Technical Bulletin

kit distribuzione PowerGrip® K015541XS per motori Ford 1.8 diesel

| MOTORE: | 1.8 TDDi / TDCi |

1. Tenditore automatico

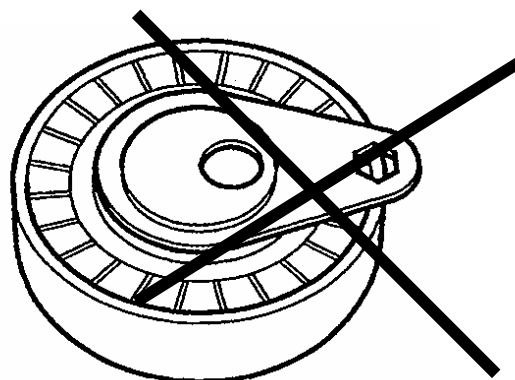
Nel sostituire il tenditore della distribuzione da manuale ad automatico, dovete prestare attenzione alle seguenti indicazioni:

Nuovo tenditore automatico

Vecchio tenditore manuale

La figura qui sopra mostra le differenze tra il vecchio tenditore manuale e quello nuovo automatico.

Fig. 3

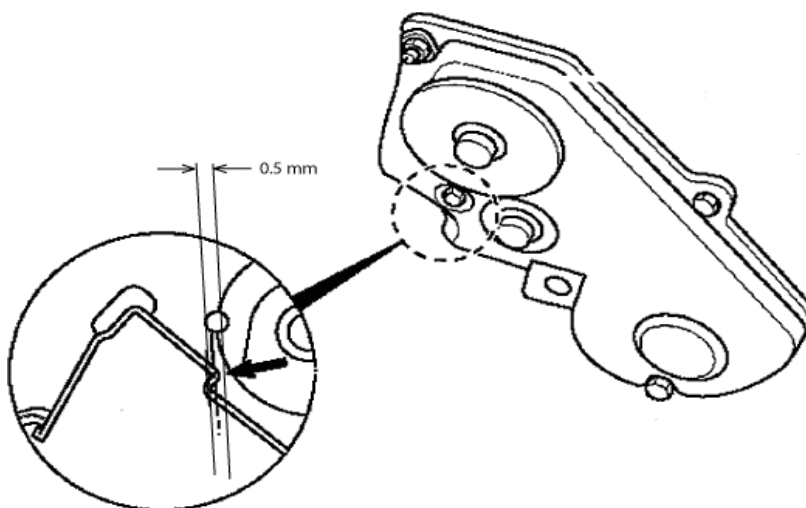
Quando il tenditore manuale viene sostituito da uno automatico, la calotta di protezione della cinghia distribuzione deve essere modificata.

Limare l'angolo interno di 0.5mm come mostrato nella Fig. 3.

Attenzione a non limare troppo l'angolo! Rischiare di danneggiare la calotta.
